HEIDENROD-KEMEL

BEBAUUNGSPLAN UND FLÄCHENNUTZUNGSPLANÄNDERUNG KEMEL-SÜD

WERTUNG DER ANREGUNGEN

STAND 06.07.2022

Planwerk: Wasserversorgung
 Maßstab: 1:5000
 Datum: 31.03.2022
 Ersteller: Ruppel Marina

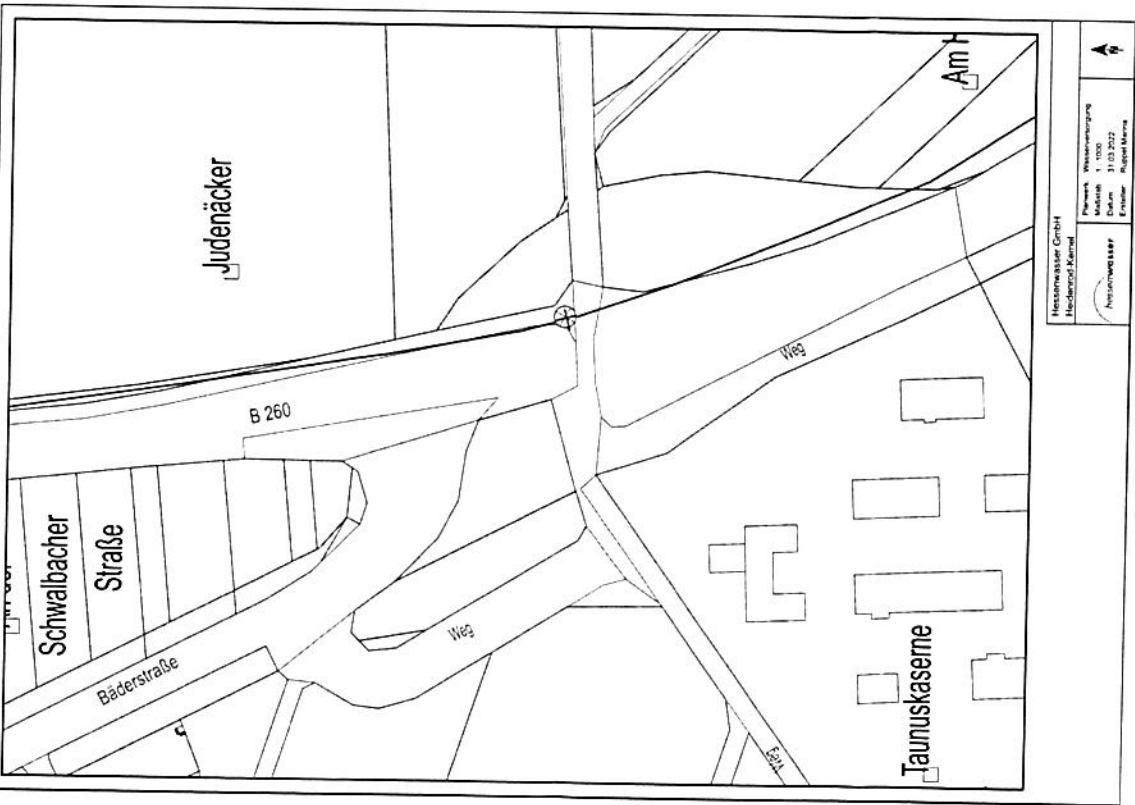
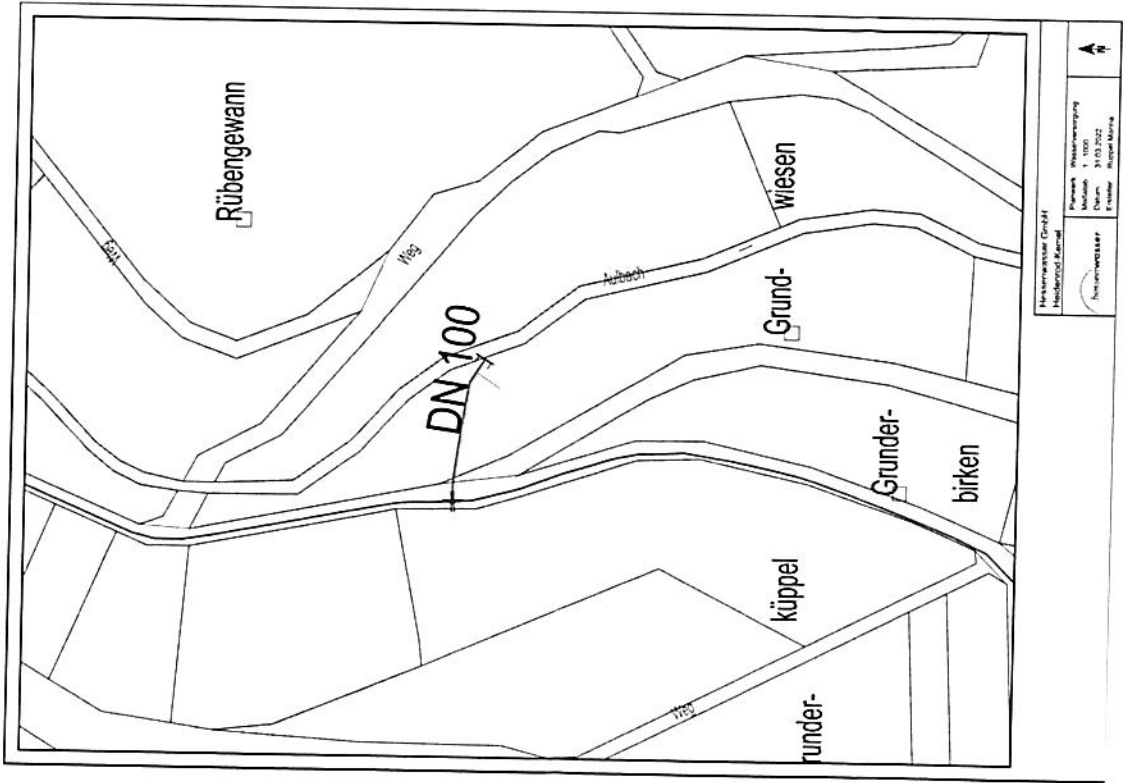
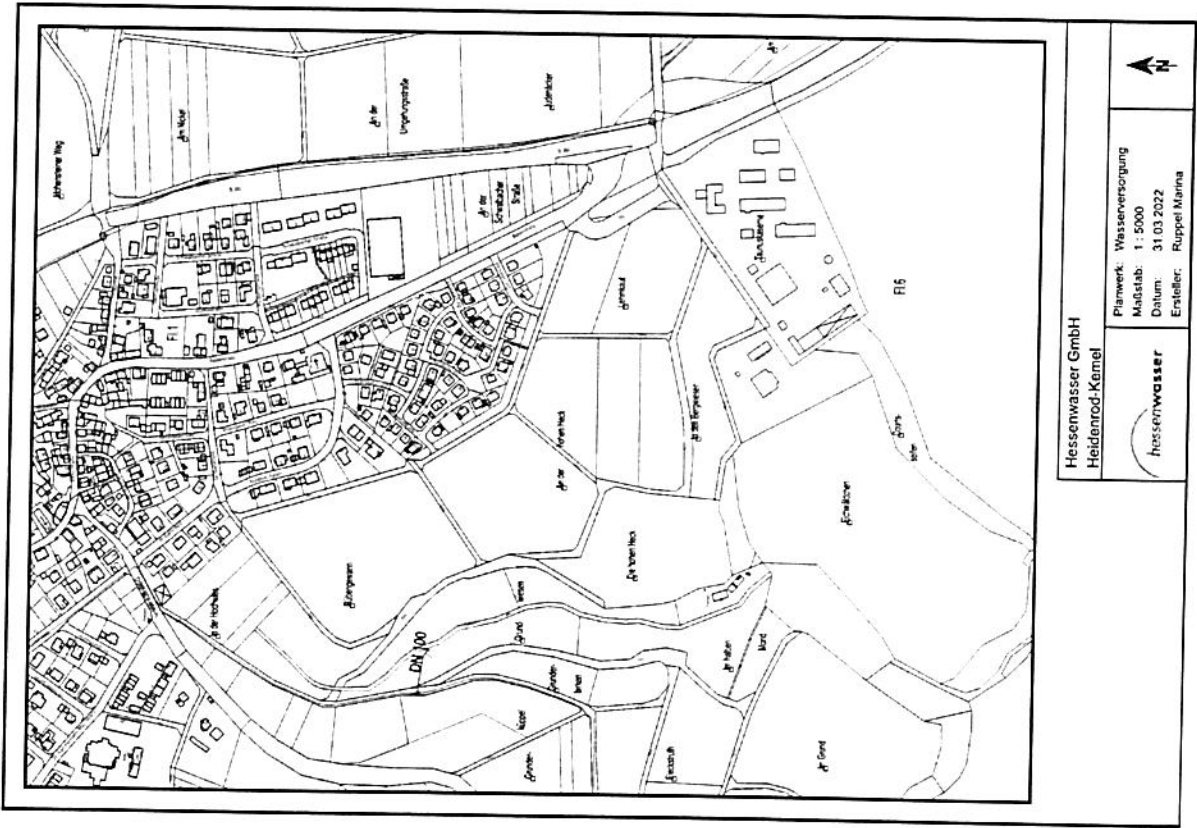
Weiterhin antworten wir Ihnen auch als Betriebsführer der Anlagen des Wasserbeschaffungsverbands Rheingau-Taunus. Hier sind Rohrleitungen DN100/150 betroffen. Den Verlauf der Leitungen entnehmen Sie bitte den beigefügten Planunterlagen.

Alle Planangaben sind unverbindlich. Die genaue Lage der Leitungen und in deren Bereich befindlichem Steuerkabel muss vor Ort festgestellt werden. Nach DVGW-Regelwerk befinden sich die Rohrleitungen in einem Schutzstreifen von 3m beidseitig der Rohrachse. Dieser Schutzstreifen dient zur Sicherung der Rohrleitungen vor Beschädigung und zur Erhaltung der Zugänglichkeit. Innerhalb des Schutzstreifens sind Überbauungen nicht zulässig, sowie bei der Verlegung von Kabeln und Leitungen Schutzabstände zu beachten. Weiterhin darf der Schutzstreifen nicht mit Bäumen oder tief wurzelnden Sträuchern bepflanzt werden. Sämtliche Arbeiten sind nur mit Zustimmung des Leitungsbetreibers erlaubt.

Die Hinweise zu den Rohrleitungen des Wasserbeschaffungsverbandes Rheingau-Taunus werden zur Kenntnis genommen.

Der Erhalt der Planauskunft wird bestätigt.

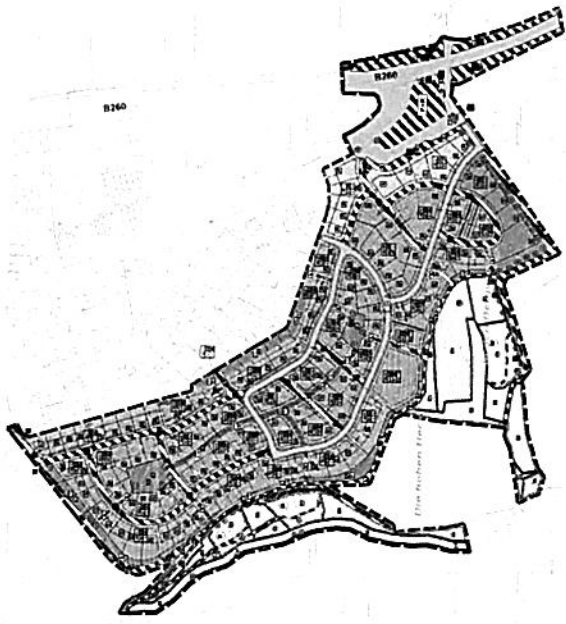
zu dem Bebauungsplanentwurf der frühzeitigen Beteiligung hatten wir am 30.09.2020 angetragt, auch die südlichen Grundstücke des WA, welche an das Gebiet der ehemaligen Taunuskaserne angrenzen, als MI auszuweisen.

Wir regen erneut an, auch die südlichen Grundstücke des Allgemeinen Wohngebietes (WA 8) - welche an das Gebiet der ehemaligen Taunuskaserne angrenzen - als Mischgebiet auszuweisen, um eine abstuftende Nutzung hinsichtlich einer Folgenutzung des Bereiches der ehemaligen Taunuskaserne sicherzustellen.
